「カートリッジヒータ-L寸・W数・フランジ選択-」 仕様変更のご案内

カートリッジヒータ-L寸・W数・フランジ選択- MSCHN、MSCHA、MSCHB

【カタログ】ミスミプラ型用標準部品カタログ 2022年度版_P.1059

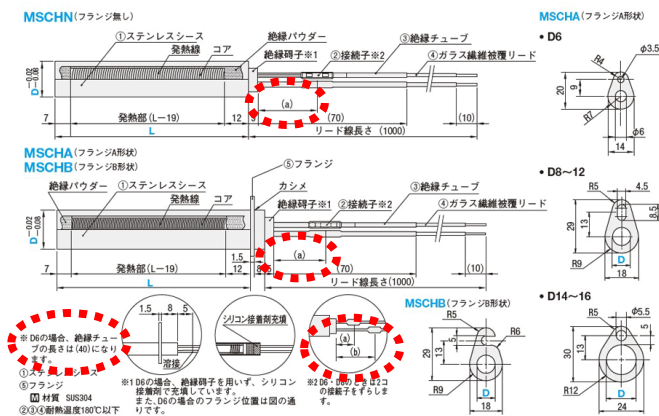
絶縁碍子から接続子までの寸法および絶縁チューブの寸法表記に誤りがあったため、表記を修正いたしました。

- 絶縁碍子から接続子の寸法 22 mm

- 寸法表記を (a) (b) に変更
- D寸毎の同寸法を規格表記
- D6の絶縁チューブの長さ補記

※左記は変更後の外形図です
